# 日本原子力発電株式会社敦賀発電所の 敷地内破砕帯の評価について (その2)

平成27年3月25日

原子力規制委員会  
敦賀発電所敷地内破砕帯の  
調査に関する有識者会合

図10 日本原電によるD-1トレンチ北西法面スケッチの変遷

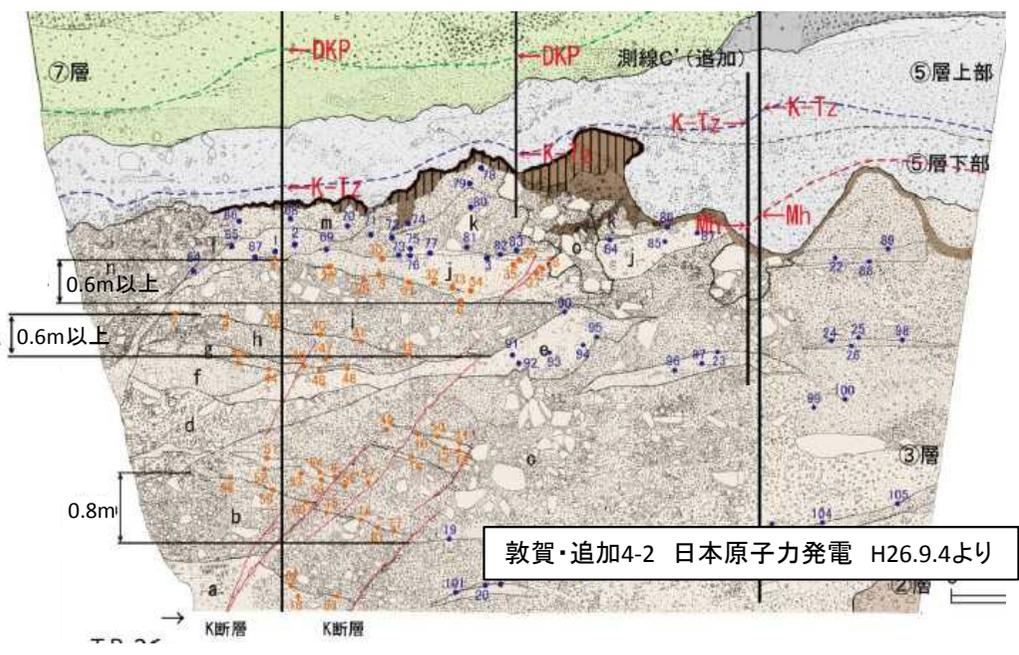
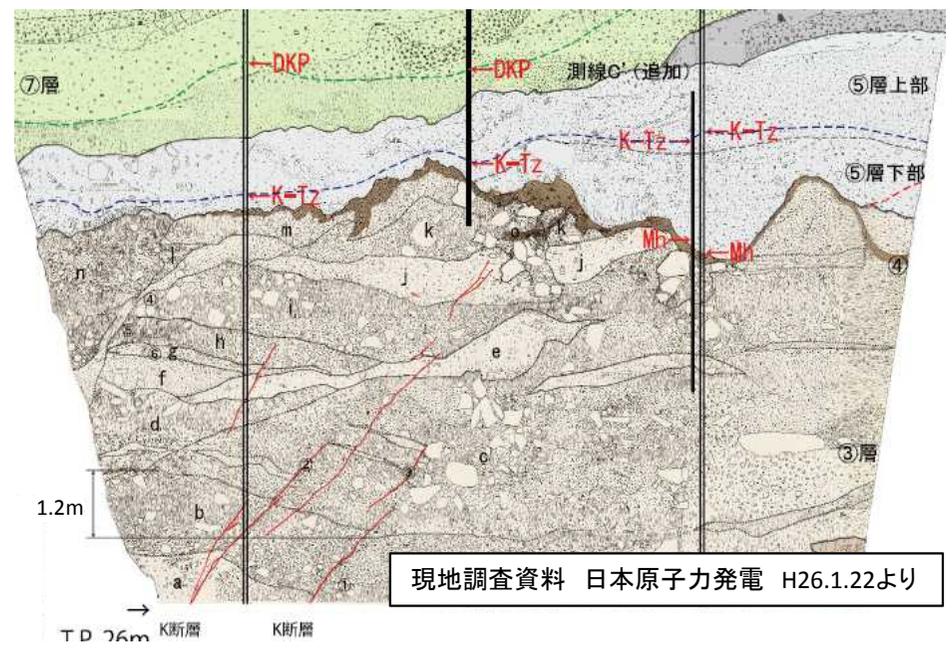
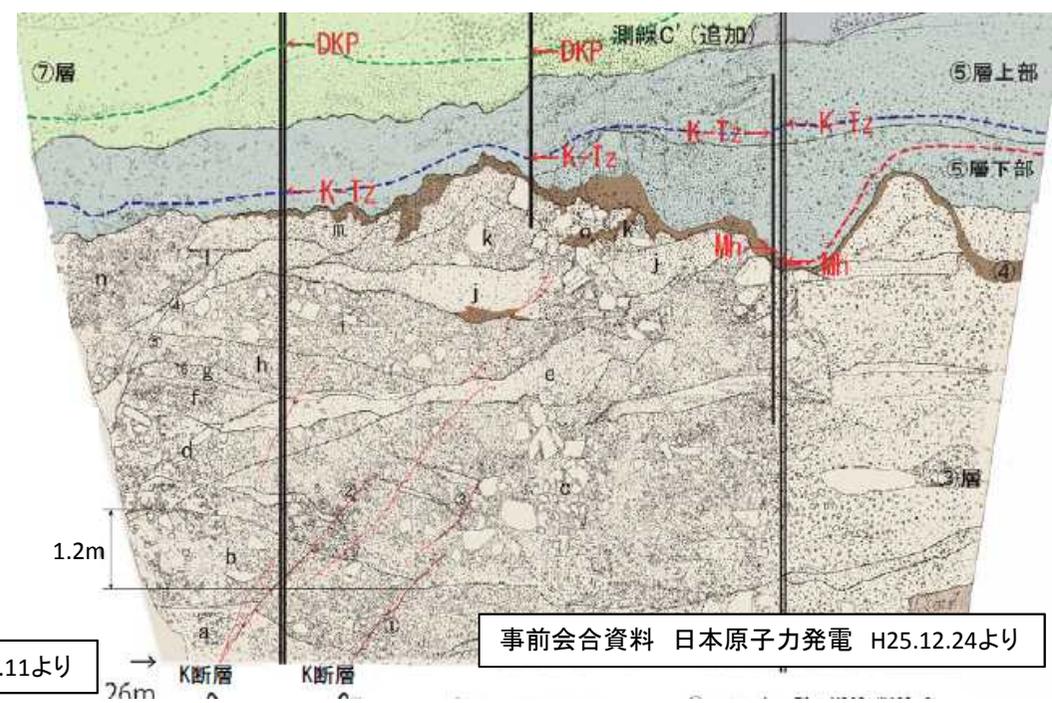
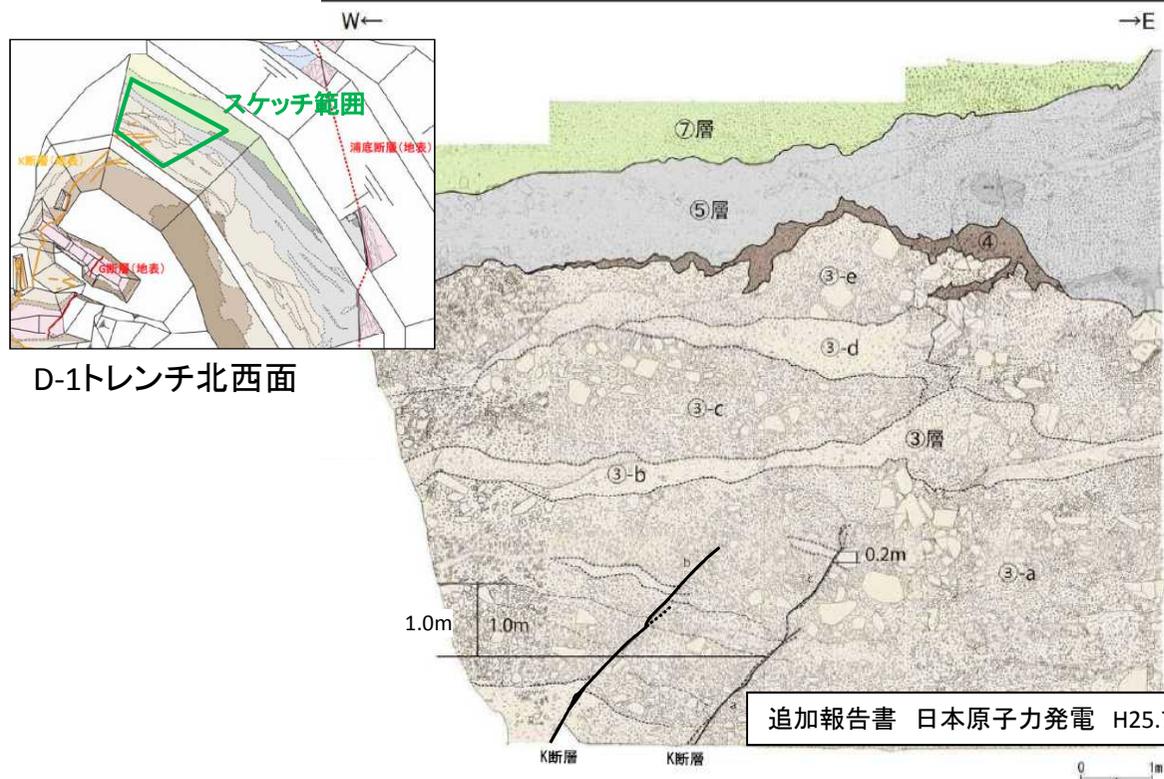
日本原電は、K断層の最新活動による変形が③層中のj層まで及んでいると評価している。しかし、③層は粗粒・不均質な堆積物から構成され、また、もともとの堆積構造が明確な地層ではない。日本原電によるスケッチの履歴においてもK断層の位置・分布が追加報告書（平成25年7月）以降に変更されて上端部が約3m伸びるなど複数回の変更と地層区分の変更がなされている。これらは、D-1トレンチの③層は、観察時期や観察者により、また露頭表面の侵食等により、事実認定や解釈が変わりうる再現性の悪い地質状況であることを示している。特にK断層直上付近に分布するo層は、周辺の地層を削り込んで、j層下部に侵入するように堆積した極めて粗粒・不均質な砂礫の層相を示すことから、K断層の活動があったとしてもそれが認識できない可能性が十分にある【図12-1、12-2】。また、o層に分断されていてその分布がほぼK断層の西側に限られているk層についても、もとの堆積構造が不明であることから、変位・変形を受けたかの判断をすることが難しい【図12-1、12-2】。日本原電による「j層が当初西下がりの傾斜で堆積していた」との仮定にも任意性がある。さらに、③層内の地層の走向・傾斜を用いたシュミットネット解析については、上記のとおり元の堆積構造が明確ではない③層においては、その解析結果をもって変形の範囲を特定できないと考える。

図11 日本原電による原電道路ピットにおけるK断層の観察結果

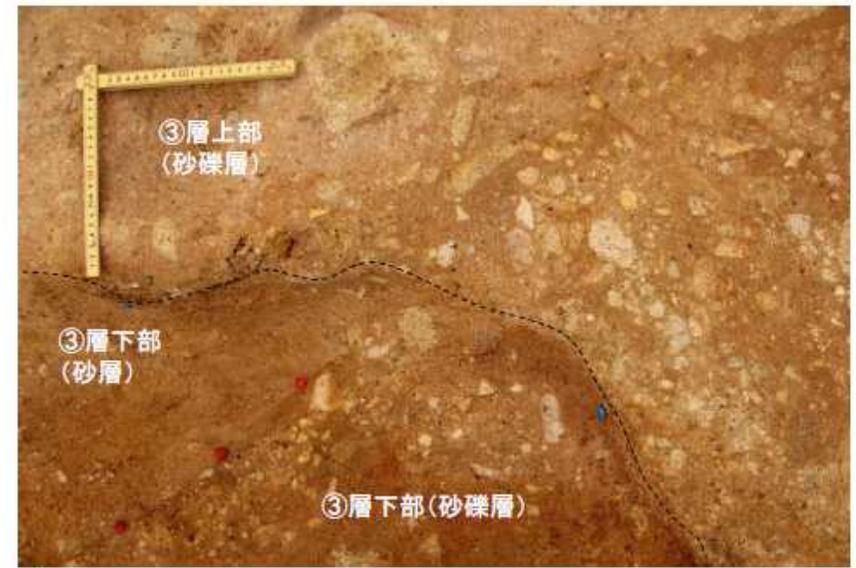
原電道路ピットで観察しうる限りにおいては、K断層による変位は、②層及び「③層下部」と称される層準には認められるが、「③層上部」と称される層準まで及ぶ様子は認められない。また、当ピットにおける③層（上部と下部）が、おおよそD-1トレンチの③層に相当することは、壁面や底盤等で地層を追跡することにより確認されていると考える。しかしながら、当ピットの「③層上部」と「③層下部」は、先述のとおり当ピットにおけるK断層の変位・変形の有無により区分されたものであり、これらがD-1トレンチ北西法面の③層上部・下部と具体的にどのような対応関係にあるかは明確ではなく、各々の堆積時期についても明らかにされていない。また、原電道路ピットでは、②層よりも下位や③層より上位におけるK断層の状況が十分確認されていないため、撓み等の変形の全貌が不明である。したがって、当ピットにおいては、K断層の活動時期が具体的にいつであるかを確実に判断することはできない。

図12-1 日本原電によるD-1トレンチ北西法面のスケッチとK断層の解釈

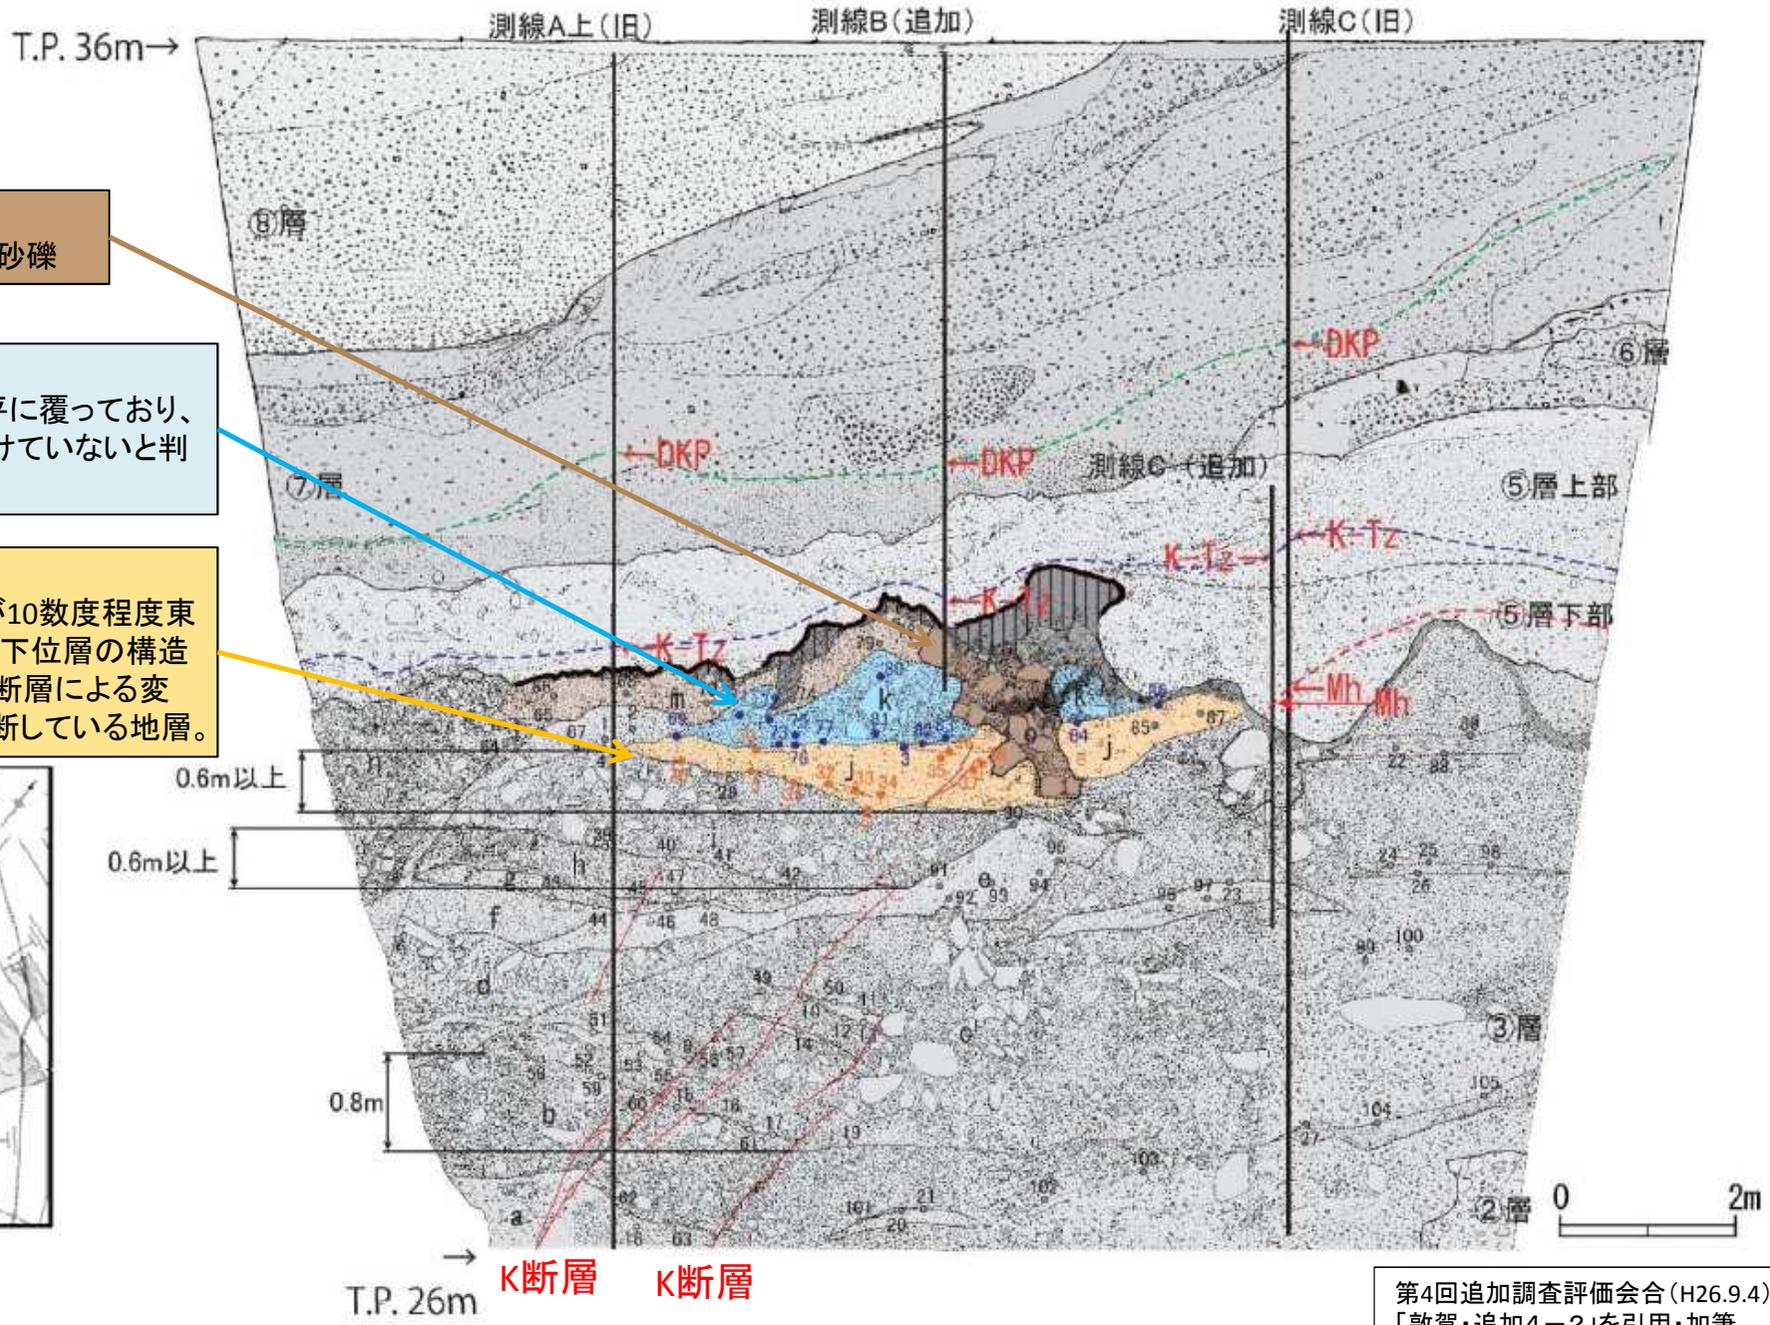
ては適切ではないと判断した。なお、日本原電が示す、“j層まで変形を及ぼし、その上位をk層が傾斜不整合で覆う”との解釈も一概に否定されるものではないが、先述した③層の地質状況を考慮すると、それが唯一の解釈であるとの考えは受け入れられない。

図15 D-1トレンチ南方の地質水平断面図(T.P.-15m)

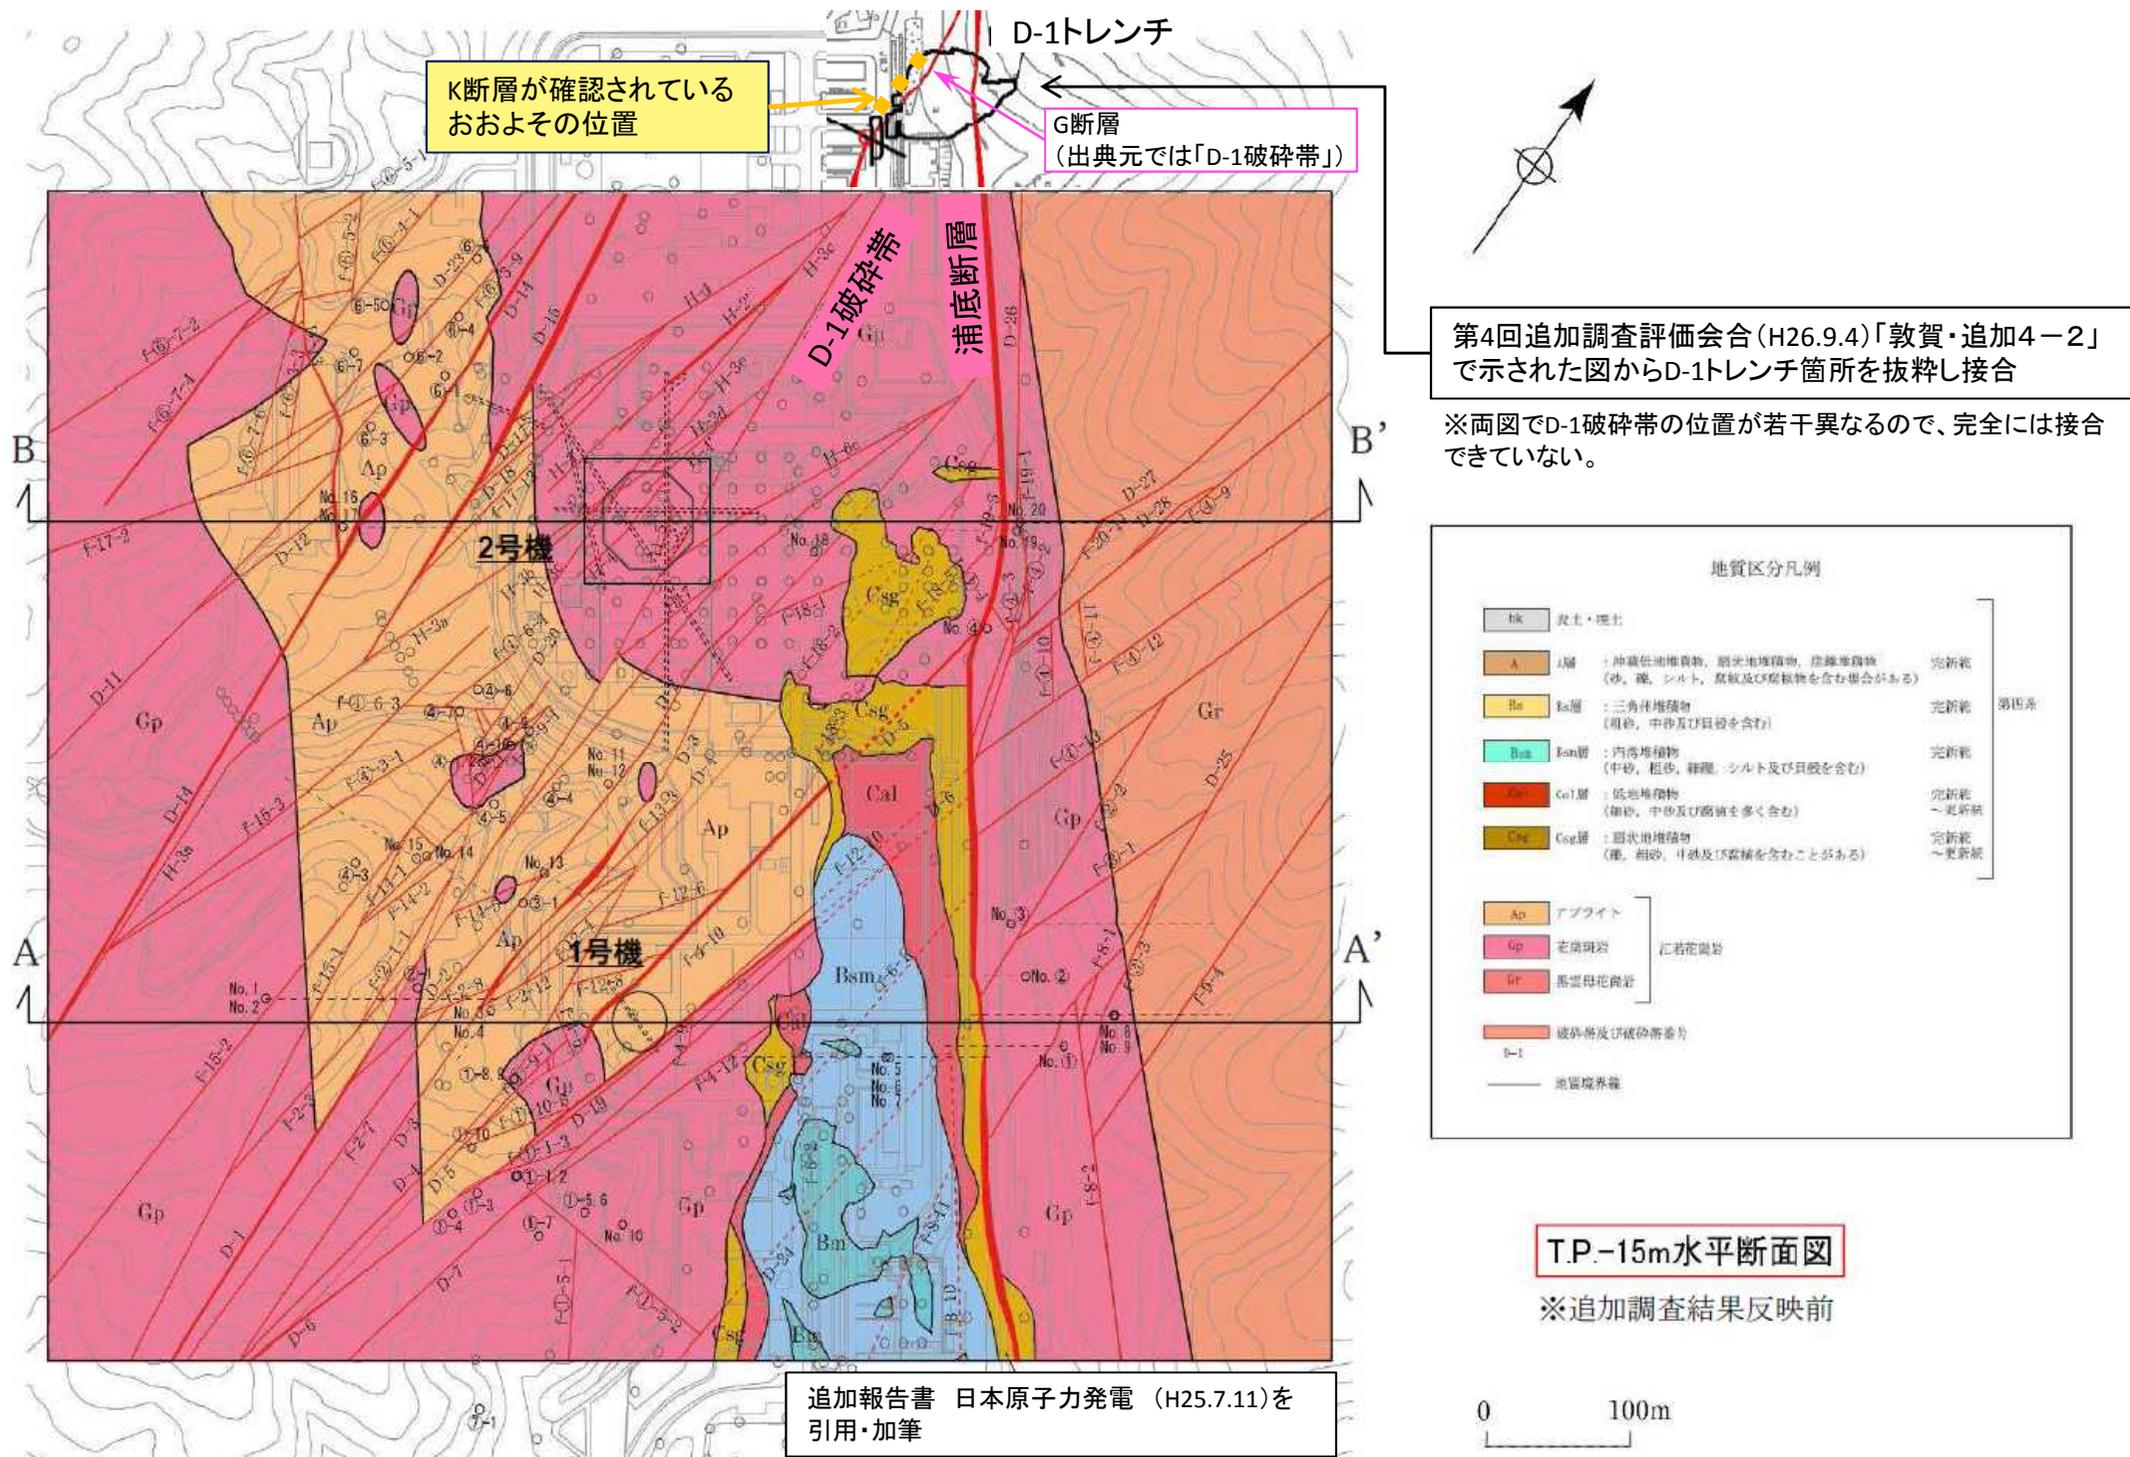
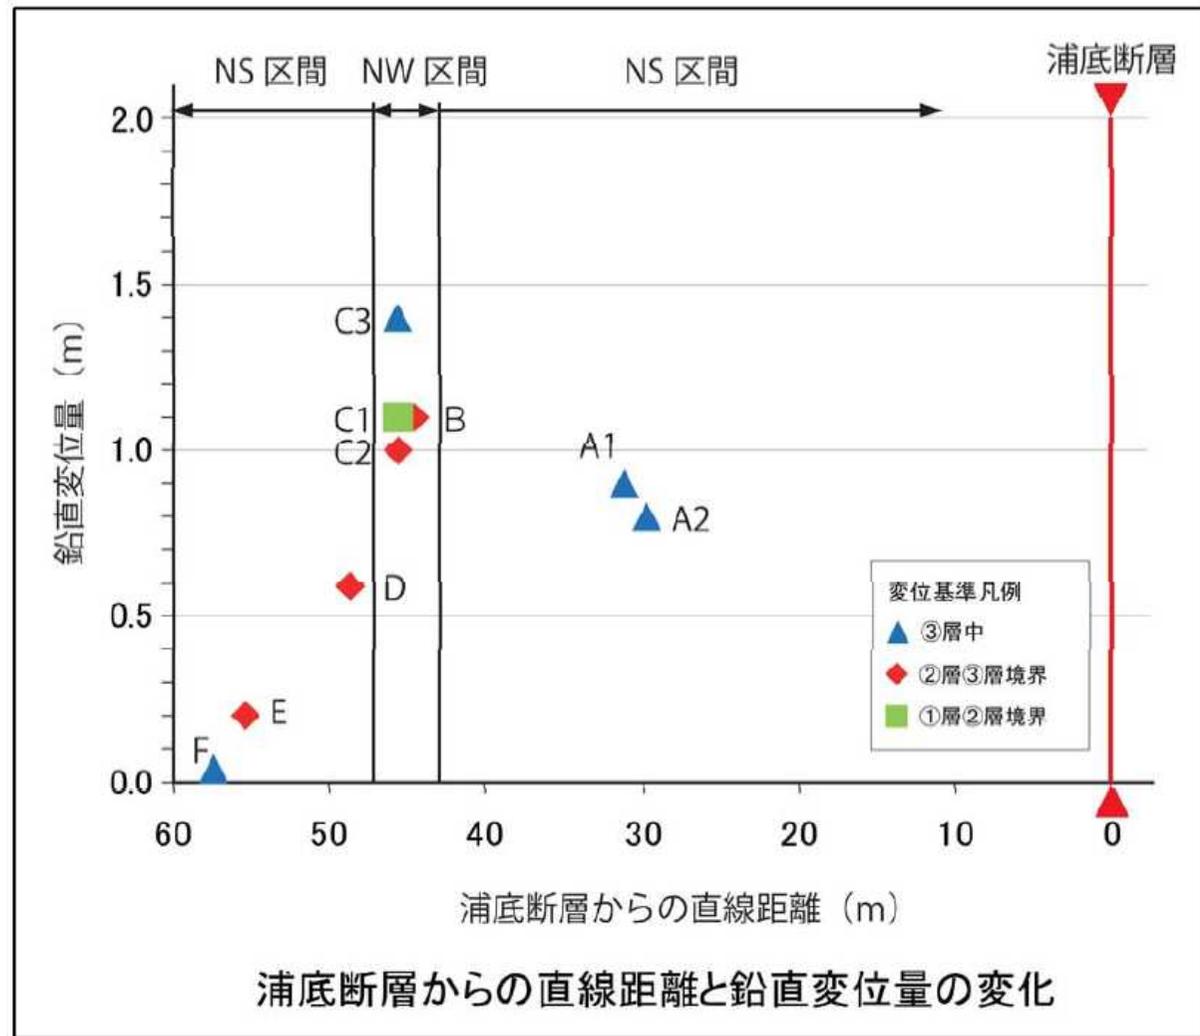
以上のことから、K断層がD-1トレンチ南方においてほとんど変位が認められなくなると限定することはできず、また南方へ連続している可能性も否定できない。さらに、2号炉原子炉建屋直下には、D-1破砕帯ほか多数の破砕帯が存在しており【図15】、またK断層は複数の破砕帯を変位が乗り継いでいる可能性もある。したがって、有識者会合は、K断層は、D-1破砕帯等、原子炉建屋直下を通過する破砕帯のいずれかと一連の構造である可能性が否定できないと判断した。

K断層の連続性については、D-1トレンチ及び原電道路ピットよりも南方へ連続している可能性があり、D-1破砕帯等、原子炉建屋直下を通過する破砕帯のいずれかと一連の構造である可能性が否定できない【図15、図17】。

図16 日本原電によるK断層の浦底断層からの直線距離と鉛直変位量の変化の検討

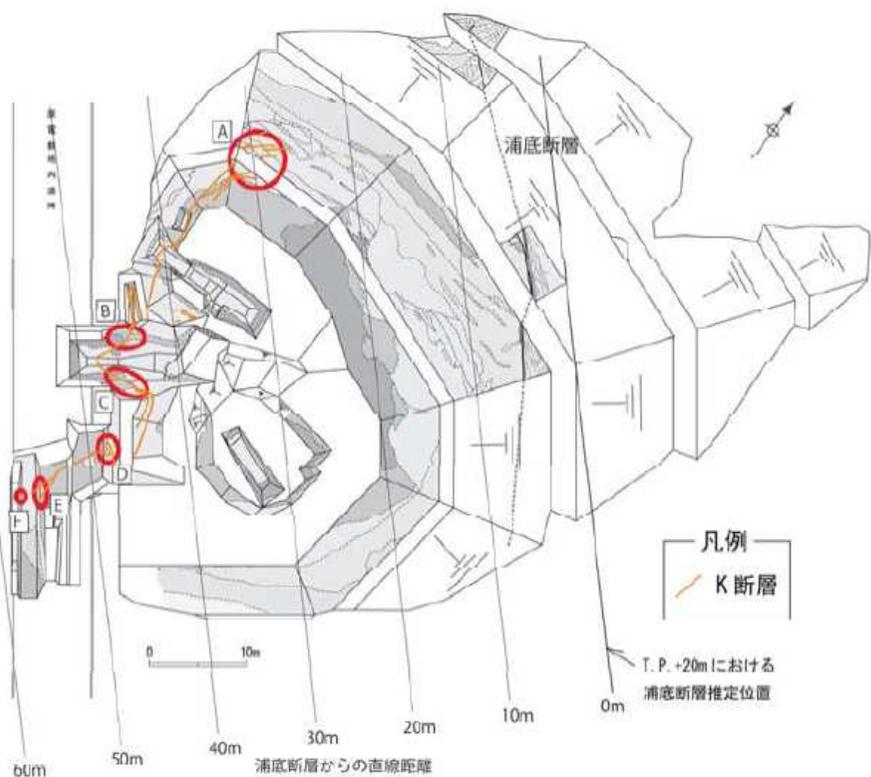
- ・日本原電によるトレンチ観察結果によれば、K断層の鉛直変位量は、北部で1m程度であるが、南方に行くにつれて急激に減少し、原電道路ピット付近でほぼ認められなくなるとされるが【図16】、原電道路ピットにおいて観察されるのは③層上部(及びそのすぐ下の地層)のみである。D-1トレンチ北西法面においても、K断層による③層の上部の変位自体の量(ずれ量)は、同じく小さい。
- ・原電道路ピットではK断層と⑤層との関係は把握できていない。
- ・K断層の南部にあたる原電道路ピットやふげんピット付近のボ

これらのことから、原電道路ピットにおいては③層上部の変形しか確認できず、断層運動の南方への連続を否定するために十分なデータとは言えない。③層上部に断層変位がないとしても、撓みを含む変形については判断できない。したがって、有識者会合は、K断層がD-1トレンチ南方において基盤上面及びその上位の堆積物を変位・変形させている可能性を否定できないと判断した。また、D-1トレンチ内で認められるK断層の1m超の変位が原電道路ピットまでの数10mで急に消滅することは不自然であり、K断層に生じている断層運動は、後述するように近くの断層を乗り継いで連続していく可能性も十分にある。
